第 53 回技能五輪全国大会
電工職種参加企業・団体 各位

第 53 回技能五輪全国大会 電工職種 公表競技課題に対する Q & A

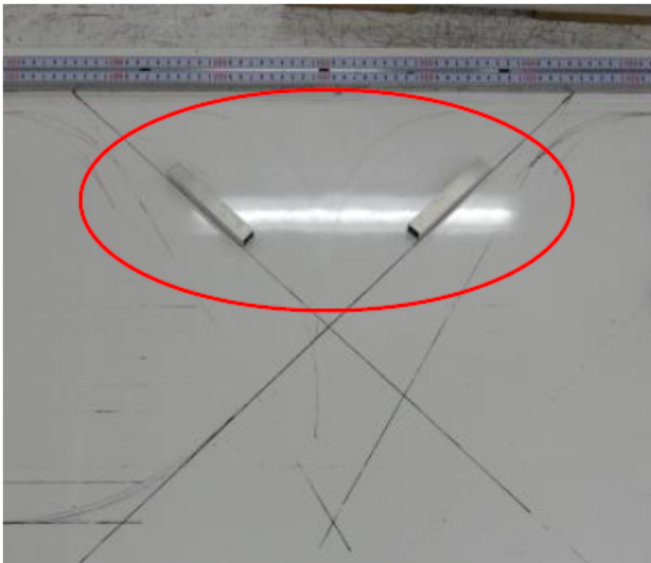
Q2-4 : 非公表課題における電灯回路の配線は、別紙 8 の通りに配線する必要があるか。

A2-4 : 別紙 8 の通り配線すること。

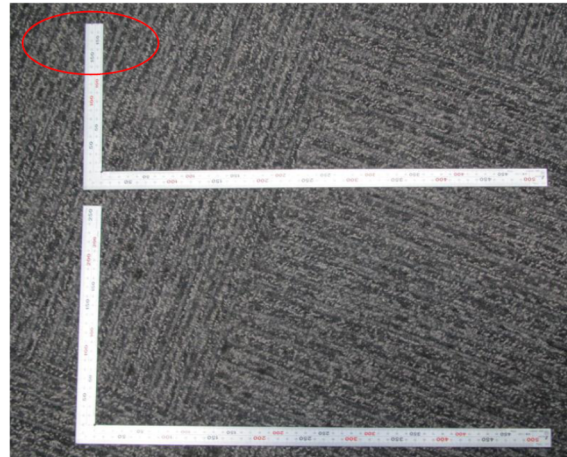
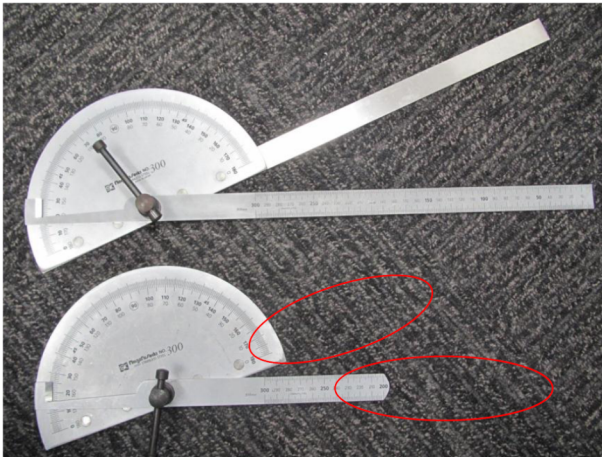
Q3-2：プロトラクタおよび曲がり尺を切断して使用してもよいか（写真参照）。

A3-2：使用を禁止する。

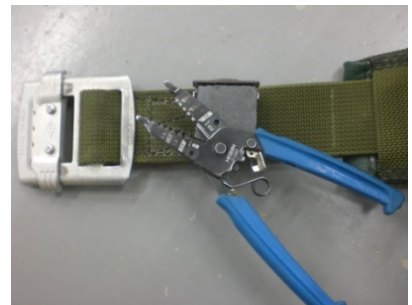
Q3-9：タジマ製丸のこ用角度切り定規（フリーガイド PRO200C）をダクトのけがきに使用してよいか。

A3-9：本来の用途と異なるため、使用を禁止する。
